島根原子力発電所 2 号炉 審査資料	
資料番号	EP-083 改 06
提出年月日	令和 3 年 6 月 17 日

島根原子力発電所 2 号炉

1 号炉液体廃棄物処理系の 共用取止めによる影響について

令和 3 年 6 月

第1図 液体廃棄物処理系系統概要図

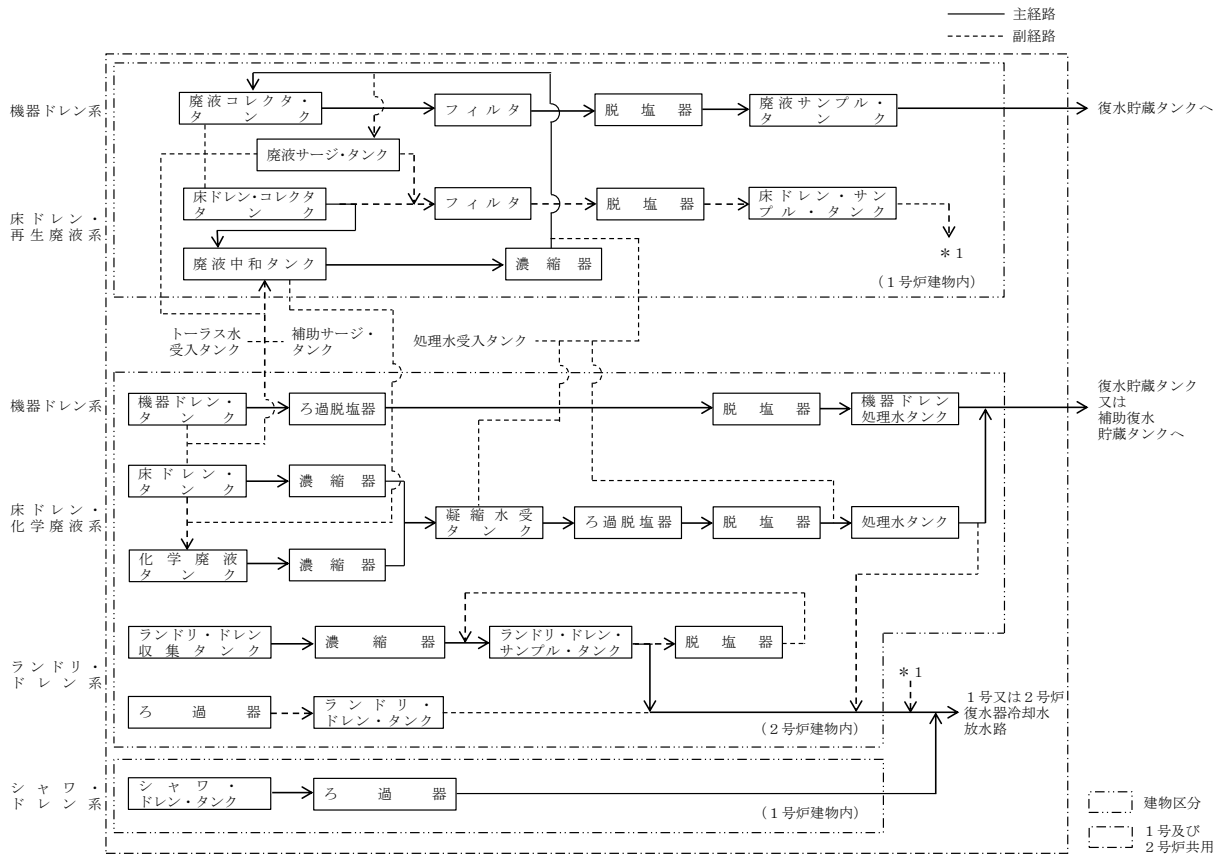
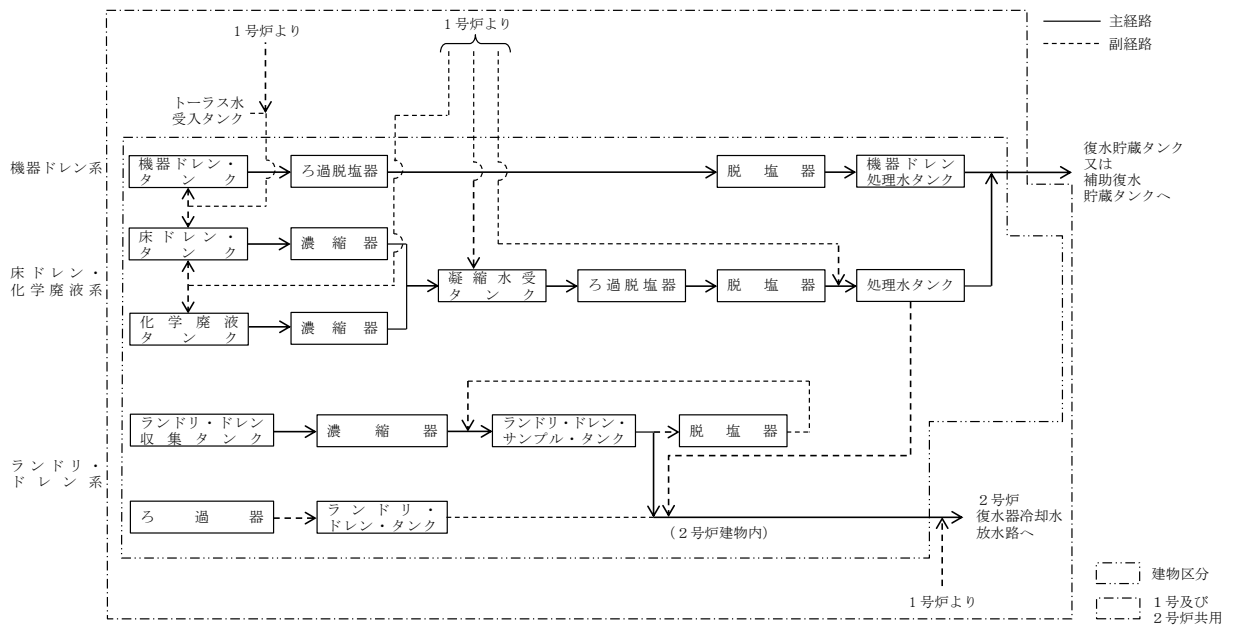
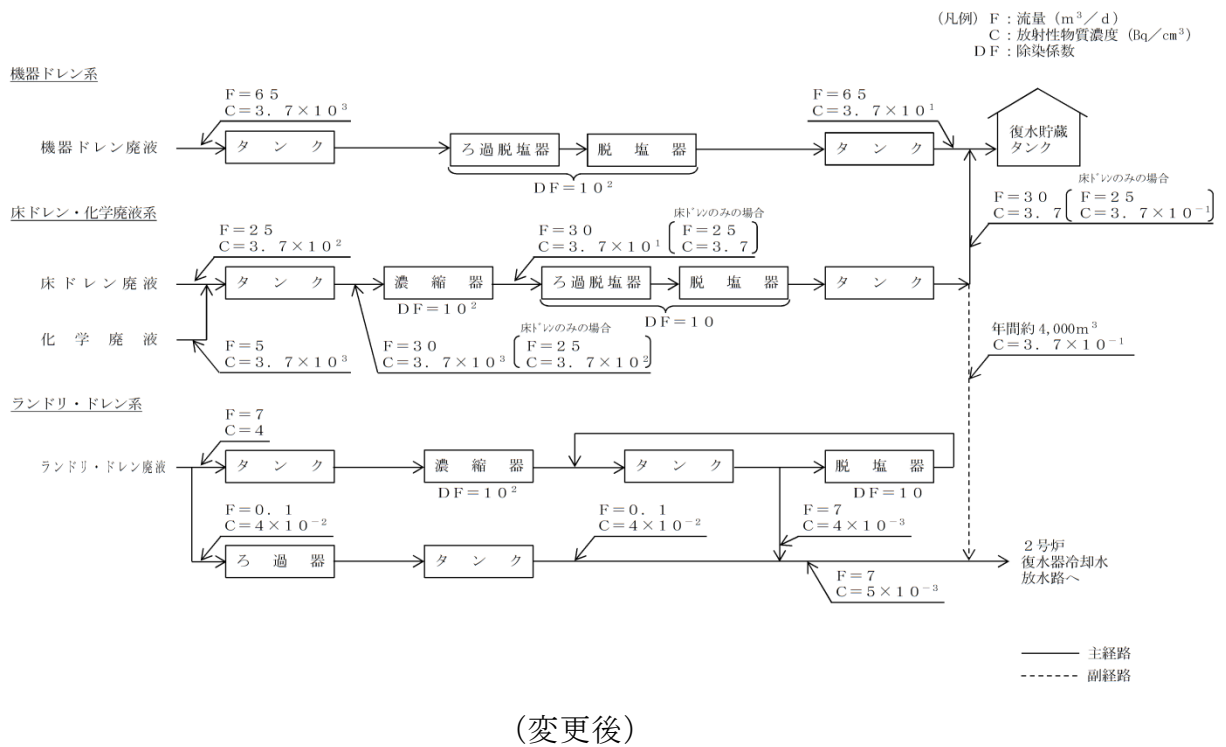
1号炉の機器ドレン系、床ドレン・再生廃液系、シャワ・ドレン系の2号炉との共用を取止める。（以下「共用取止め」という。）

2号炉で発生する機器ドレン廃液は、2号炉の機器ドレン系設備又は1号炉の機器ドレン系設備で処理を行っていたが、共用取止めに伴い、2号炉の機器ドレン系設備のみで処理する。平常運転時に2号炉で発生する機器ドレン廃液の推定発生量は約65m³/dであるが、2号炉の機器ドレン系設備は第1表に示す容量を有しており、処理可能である。また、2号炉の機器ドレン系設備は引き続き1号炉と共用を続けるが、1号炉の廃液については、1号炉の機器ドレン系設備若しくは2号炉の廃液処理を優先したうえで、2号炉の機器ドレン系設備の裕度の範囲で処理する。従って、1号炉の機器ドレン

系設備の共用を取止めることによる、液体廃棄物の処理能力に影響はない。
(第1～4表, 第1, 2図参照)

2号炉で発生する床ドレン・化学廃液は、2号炉の床ドレン・化学廃液系[※]設備又は1号炉の床ドレン・再生廃液系[※]設備で処理を行っていたが、共用取止めに伴い、2号炉の床ドレン・化学廃液系設備のみで処理する。平常運転時に2号炉で発生する床ドレン・化学廃液の推定発生量は約30m³/dであるが、2号炉の床ドレン・化学廃液系設備は第1表に示す容量を有しており、処理可能である。また、2号炉の床ドレン・化学廃液系設備は引き続き1号炉と共用を続けるが、1号炉の廃液については、1号炉の床ドレン・再生廃液系設備若しくは2号炉の廃液処理を優先したうえで、2号炉の床ドレン・化学廃液系設備の裕度の範囲で処理する。従って、1号炉の床ドレン・再生廃液系の共用を取止めることによる、液体廃棄物の処理能力に影響はない。
(第1～4表, 第1, 2図参照)

なお、2号炉の機器ドレン系、床ドレン・化学廃液系、ランドリ・ドレン系については、引き続き1号炉と共用をする。

第2図 液体廃棄物処理系の放射性物質濃度等説明図

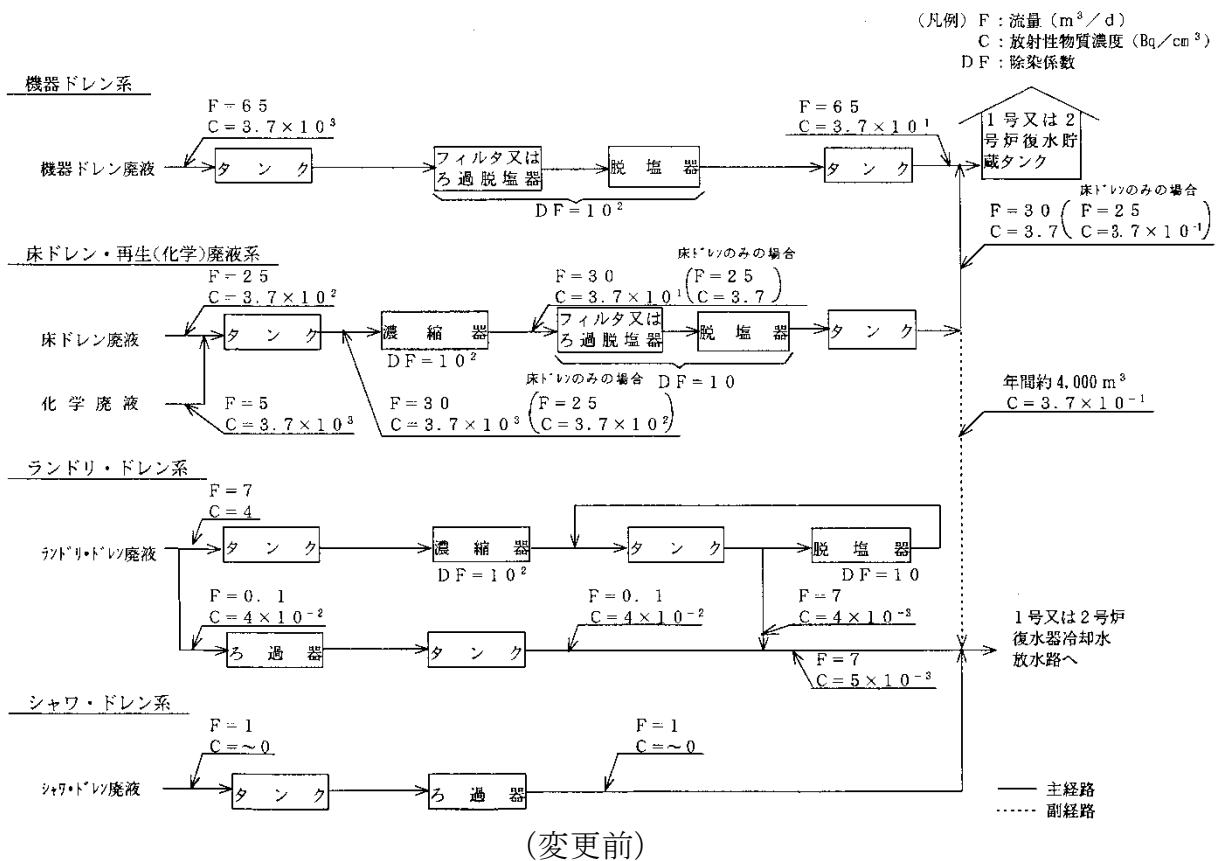
備であり、これまで2号炉と共用していたが、管理区域退域時の手洗い運用を既に廃止しており、今後、2号炉からシャワ・ドレン廃液は発生しないことから、1号炉のシャワ・ドレン系の共用を取止めることによる影響はない。
(第2～4表、第1、2図参照)

<p>(4) ランドリ・ドレン廃液 ランドリ・ドレン廃液は保護衣類等を除染する際に生じる洗濯廃液等であり、化学的純度は低く、放射能レベルも低い（約 4Bq/cm³）。 これらは、液体廃棄物処理系のランドリ・ドレン系（除染係数約 10³）で処理する。 蒸留、脱塩した処理済液（約 4×10⁻³Bq/cm³）は、放射性物質の濃度が十分低いことを確認して環境に放出する。 なお、放射性物質による汚染がほとんどない下着類を除染したランドリ・ドレン廃液は、放射能レベルが低く（約 4×10⁻²Bq/cm³）、ろ過器で処理した後、放射性物質の濃度が十分低いことを確認して環境に放出する場合がある。</p> <p>(5) シヤワ・ドレン廃液 <u>シヤワ・ドレン廃液は、手洗い時に生じる廃液等であり、放射能レベルが極めて低く、液体廃棄物処理系のシヤワ・ドレン系で処理する。</u> <u>放射性物質の濃度が十分低いことを確認した後、ろ過器を通して環境に放出する。</u></p>	<p>(変更なし)</p>	<p>・ 2号炉のランドリ・ドレン系の処理に係る設備の設計を変更しないことから、本系に係る許可の内容に影響を及ぼさない。</p> <p>・ 今後、2号炉からシヤワ・ドレン廃液は発生しない運用とすることから、1号炉のシヤワ・ドレン系の共用を取止めることによる影響はない。</p>
--	---------------	--
